**Procedimento Penale: ... .. RGNR**

**Richiesta di accertamento... del perché sul fondo della Discarica Siberie... non è stata realizzata la Barriera Geologica (DL 36/2003)**

**RELAZIONE TECNICA**

FIGURA 9.2.1: Particolare costruttivo del fondo discarica.

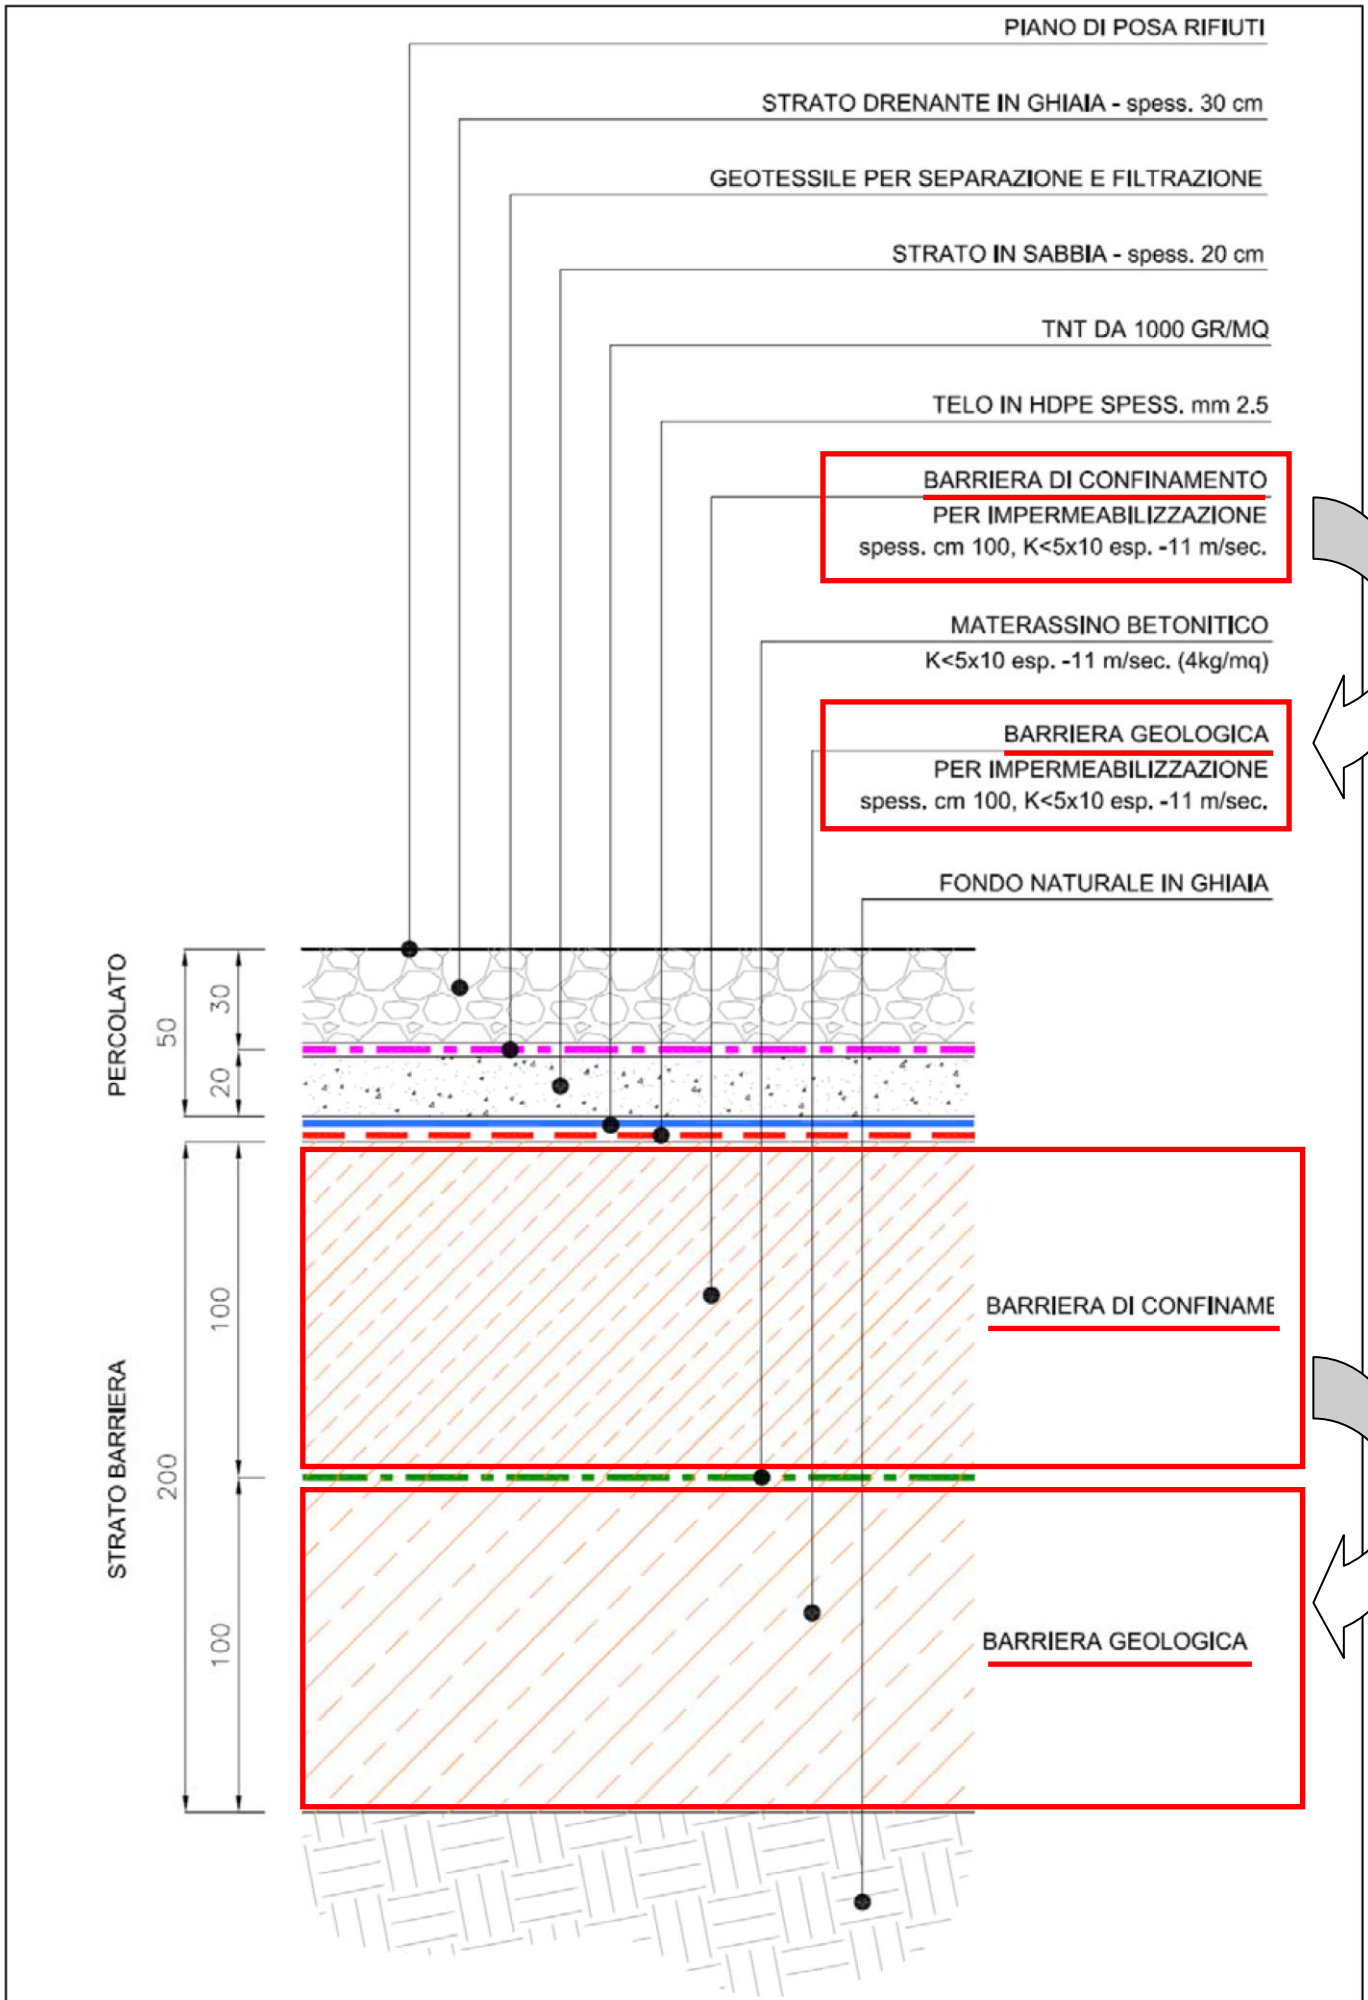
Il “**fondo**” della Discarica Ca Balestra di Valeggio - in ottemperanza al D.L. 36/2003 - è stato progettato con una “**DOPPIA BARRIERA**” costituita da (A) “**barriera geologica**” e da (B) “**barriera di confinamento**”.

FIGURA 9.2.2: Particolare costruttivo del passaggio fondo discarica-pareti.

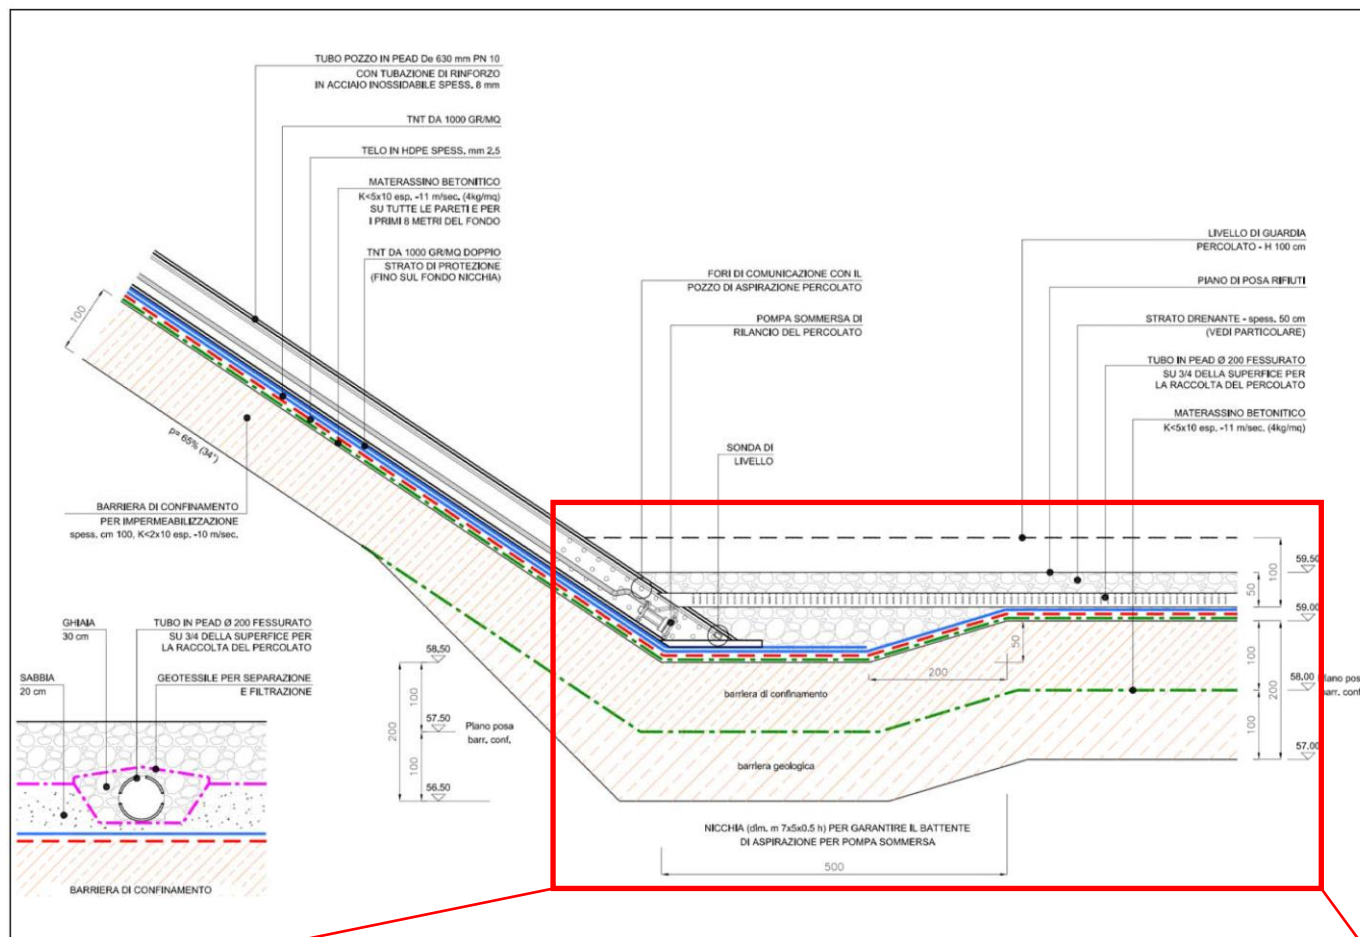
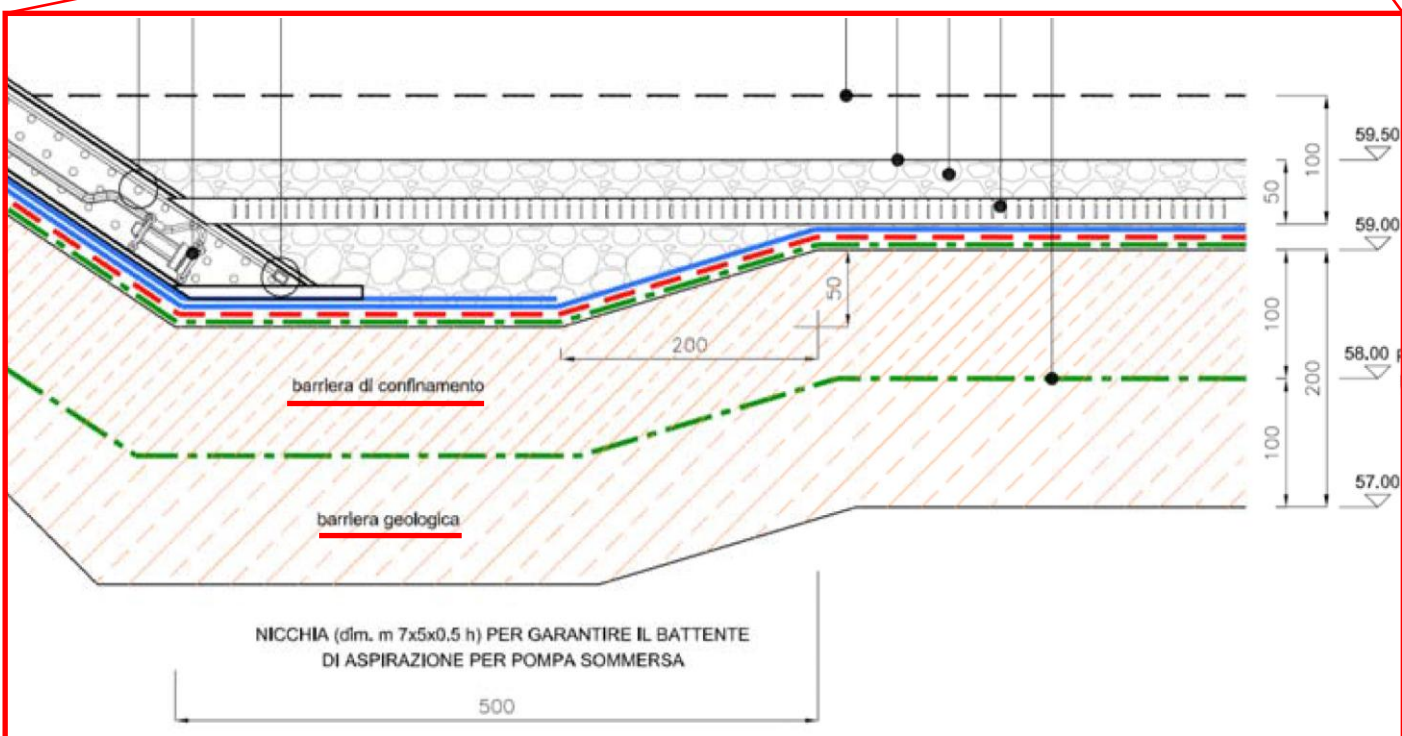
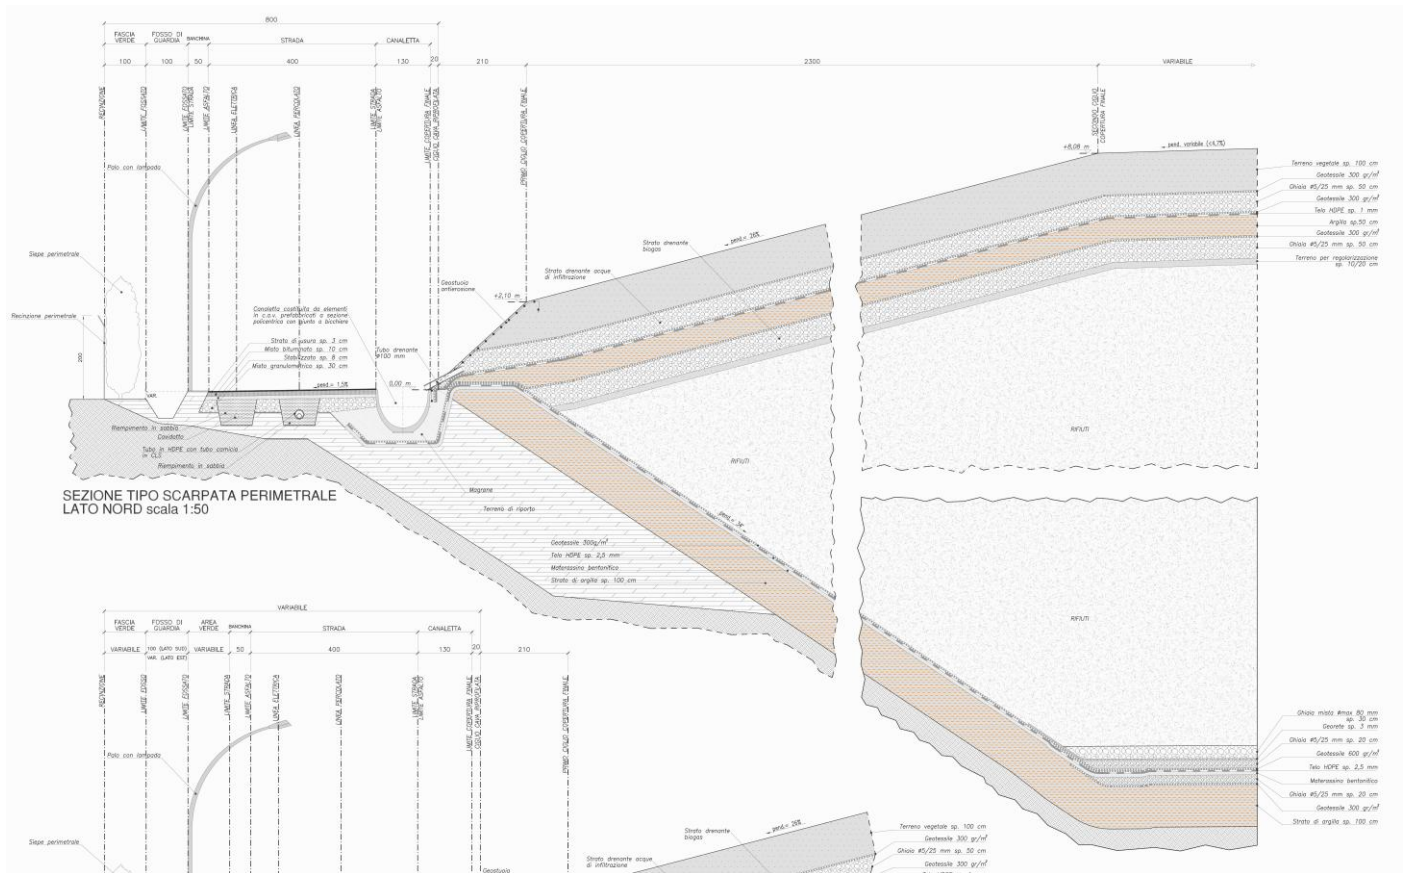
In riferimento al geocomposito bentonitico, come descritto, sarà posato, con sovrapposizioni di almeno 20 cm, tra i due strati di materiale minerale compattato (barriera geologica e di confinamento); il geocomposito bentonitico verrà posato anche sui primi 8 metri a partire dal piede perimetrale del fondo vasca, in raccordo con il geocomposito bentonitico steso lungo tutte le scarpate (vedi figura 9.2.2). Quindi nell'intorno dei punti di passaggio tra fondo e pareti, potenzialmente critici, sono presenti n. 2 strati di geocomposito bentonitico, inframezzati dai 100 cm di argilla compatta intesa come barriera di confinamento.

SEZIONE TIPO BARRIERA SUL FONDO scala 1:25

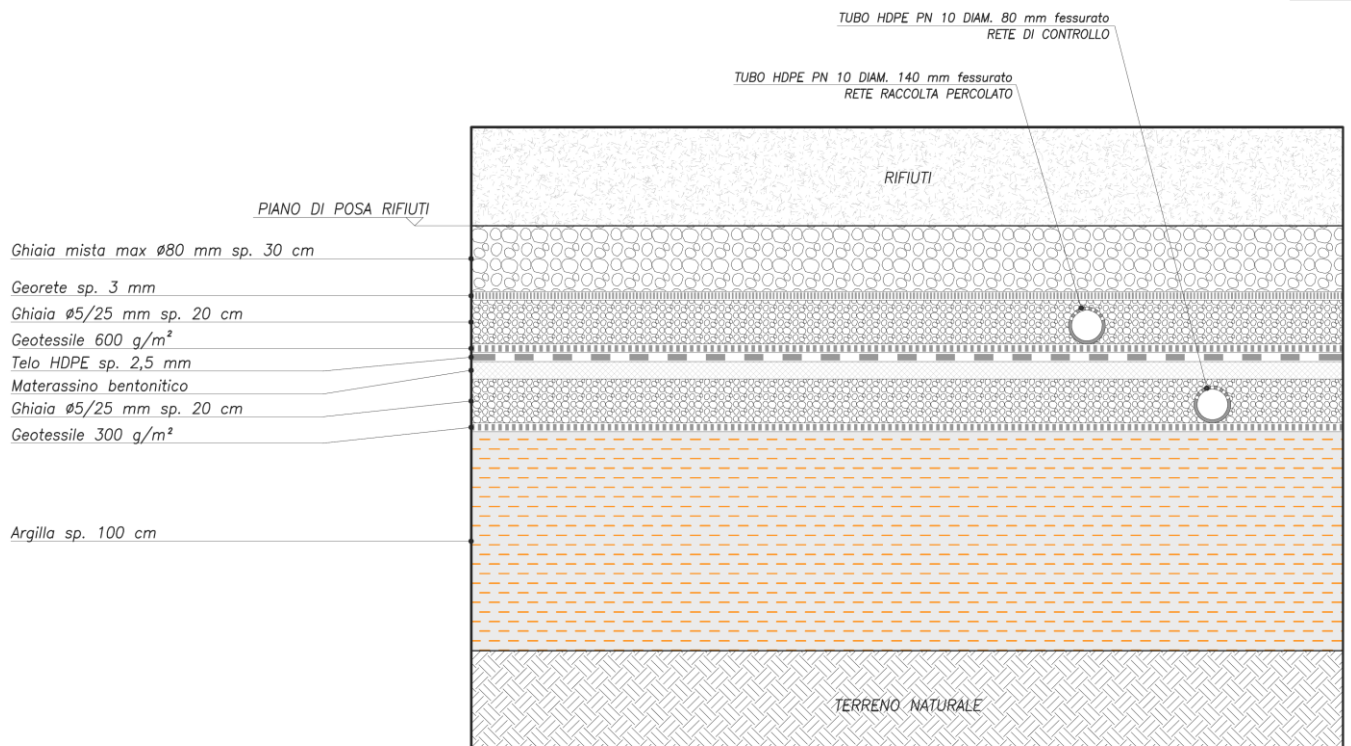
Quanto sin qui evidenziato è stato tratto dall'Allegato "1.R1" della Discarica Ca Balestra di Valeggio avente ad oggetto: "Recepimento DGR Veneto n° 1360 del 30 Luglio 2013" e se ora esaminiamo la struttura della "Barriera di Fondo" della Discarica Siberie, evidenziamo che **non è stata realizzata la "Barriera Geologica"....** ma è stata realizzata solo la "Barriera di Contenimento".

**E che la Discarica Siberie sia mancante della "Barriera Geologica" credo che questo vada ricordato!**
